**REGIONE LIGURIA**

**Settore Ecosistema Costiero e Acque**

**OGGETTO:** **S896** - Procedimento di Verifica di assoggettabilità a VIA per il progetto di "Impianto di trattamento Acque di Aggottamento Cantiere Pizzarotti - porto di Genova".
Proponente: Pizzarotti & C. Spa
Avvio fase pubblica e attivazione collaborazione per l'istruttoria - art. 19 c. 3 e c. 4 D. Lgs 152/2006. CONTRIBUTO.

*Figura tratta dallo Studio Preliminare Ambientale - Visione d'insieme delle Opere da realizzarsi nell'ambito dell'Appalto Integrato*

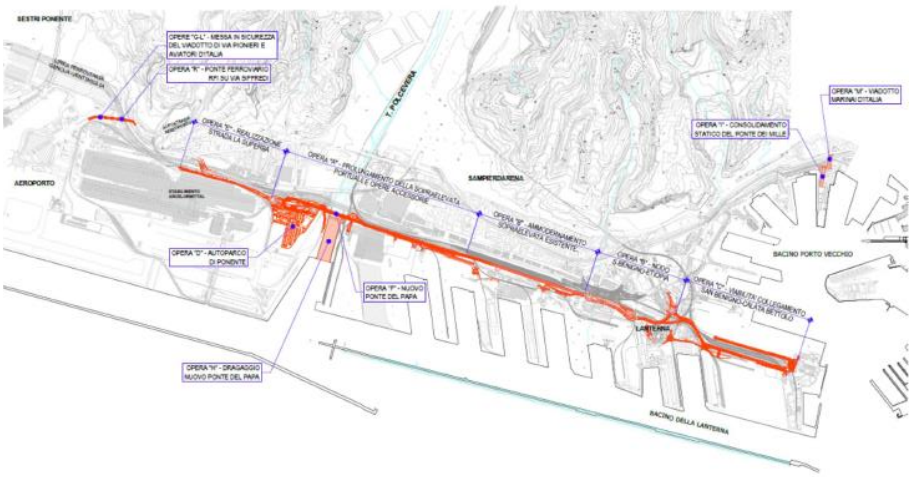
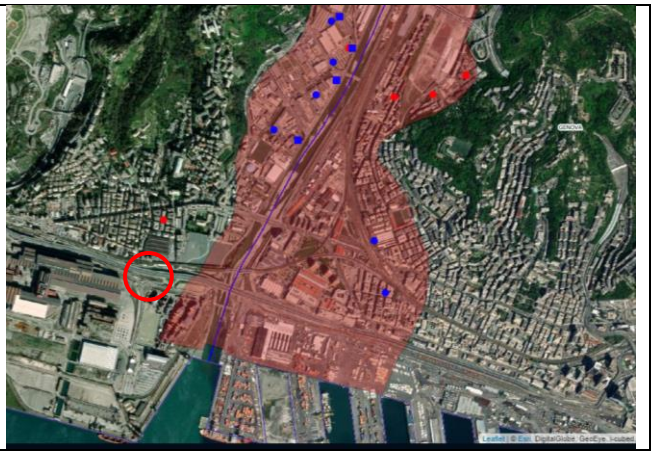
Il cantiere si estende per circa 7km da Sestri Ponente fino a Calata Oli Minerali nel porto di Genova e per tale motivo anziché prevedere sistemi di collettamento delle acque emunte direttamente all'impianto di trattamento il progetto prevede che vengano trasportate dal luogo di emungimento all'impianto mediante autocisterne. Si tratta quindi di un rifiuto per il quale sarà richiesta autorizzazione ex art. 208 del D.lgs 152/06 a valle del presente procedimento, sebbene sia un impianto destinato a trattare solo le acque di aggottamento del cantiere in questione e non conto terzi e sia "temporaneo" (durata del cantiere prevista pari a circa 6 anni).
